## 8. QUESTIONS ET RÉPONSES POUR LE MINISTÈRE DU DÉVELOPPEMENT DURABLE, DE L'ENVIRONNEMENT ET DES PARCS

Suite à la lecture de la version préliminaire de l'étude d'impact sur l'agrandissement du L.E.S. Roland Thibault inc., déposée en décembre 2005, une série de questions et commentaires a été fournie en mai 2006 par le Ministère du Développement durable, de l'Environnement et des Parcs à Roland Thibault inc.

### **QC-3 Territoire de desserte, clientèle et durée de vie du site actuel (page 1-9, figure 1.4)**

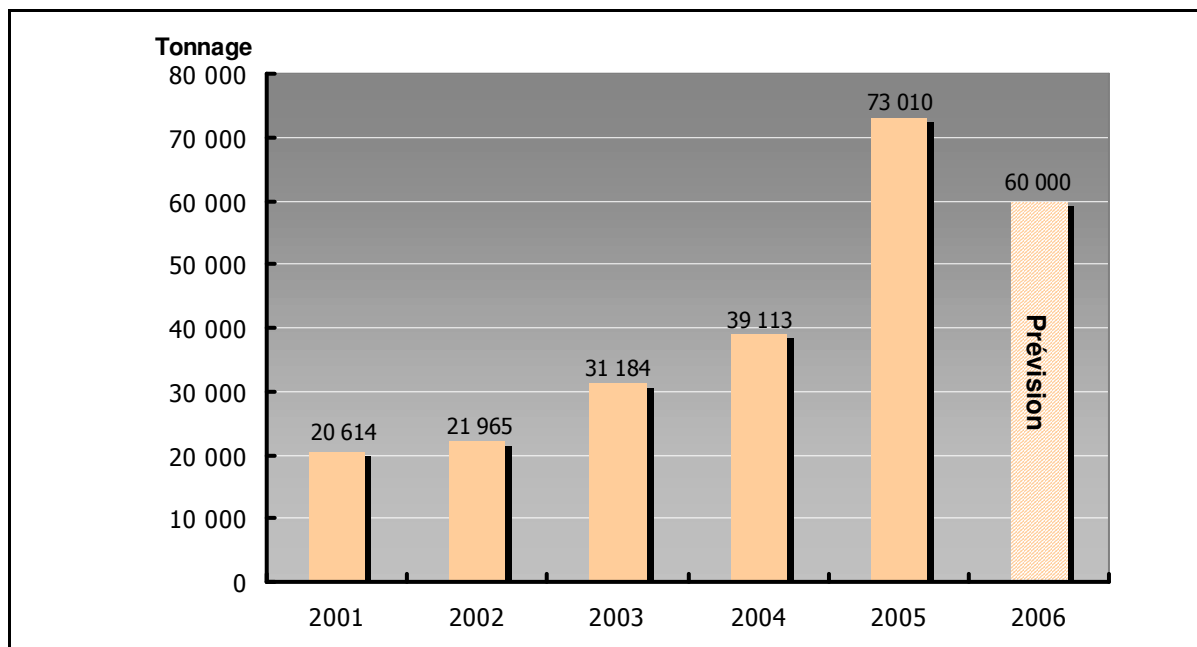
Actualiser la figure en indiquant le tonnage enfoui pour 2005.

La figure 1.4 de l'étude d'impact est remplacée par la figure ci-dessous.
